**Referencia:** PROGRAMA DE FORTALECIMIENTO DE LA GESTIÓN PROVINCIAL I - CONTRATO DE PRÉSTAMO BID N° 3835/OC-AR - LPN PFGP-320-LPN-O - CIRCULAR ACLARATORIA N° 2

### **CIRCULAR ACLARATORIA N° 2**

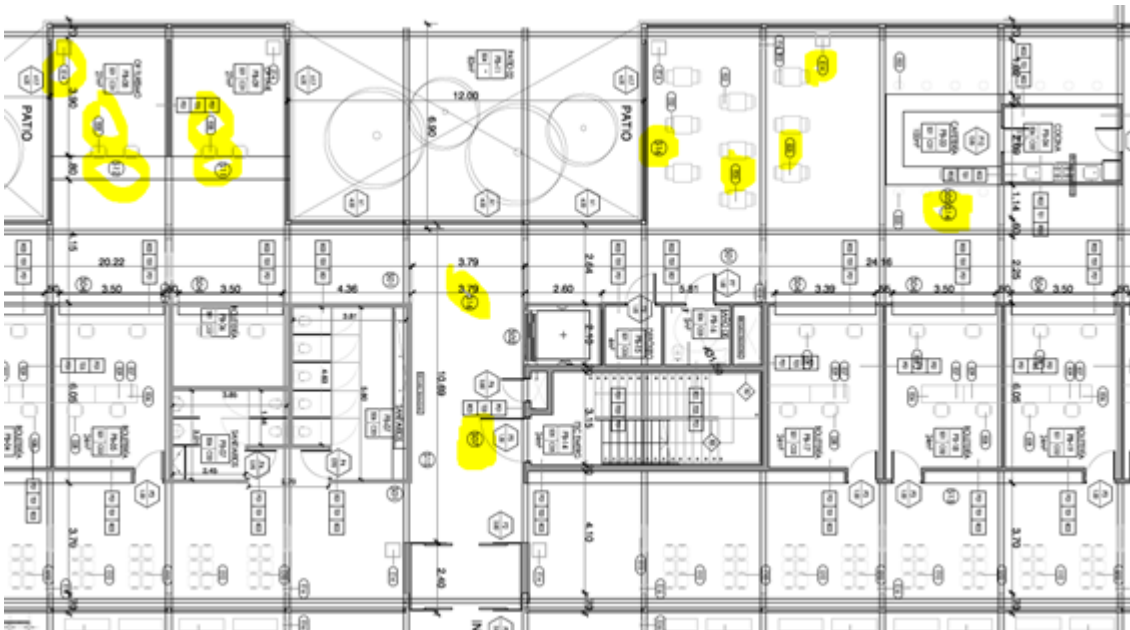
**CONSULTA N°3:** “...El cerramiento vertical sobre las carpinterías V5 y V13 de PA como debe ser? Solo el siding exterior con su estructura de montaje?...”.

**RESPUESTA N° 3:** El cerramiento vertical sobre las carpinterías V5 y V13 en PA corresponde a tabiquería doble placa de yeso, completo con su aislación correspondiente. Sobre esta tabiquería es que va la estructura de montaje para la colocación del revestimiento siding.

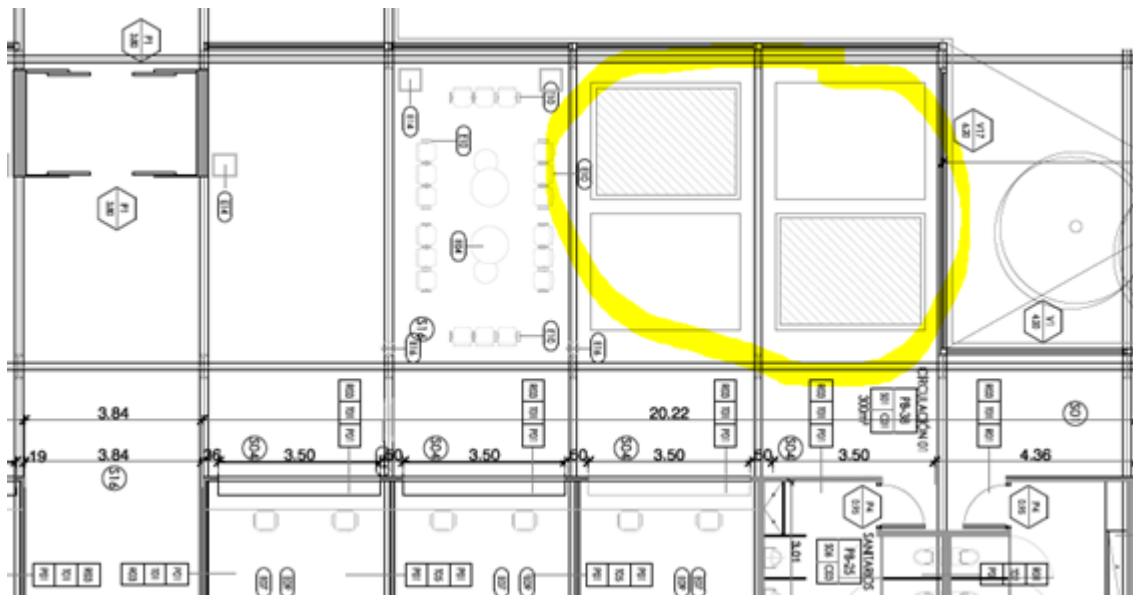
**CONSULTA N° 7:** “...*Que indica esta referencia en PB? Es un tipo de piso especial?...*”

**RESPUESTA N° 7:** El sector que se encuentra marcado en la imagen, es una zona de permanencia donde se encontraba planteado un alfombrado. El mismo, por ser parte del equipamiento, no se encuentra contemplado en la presente licitación.
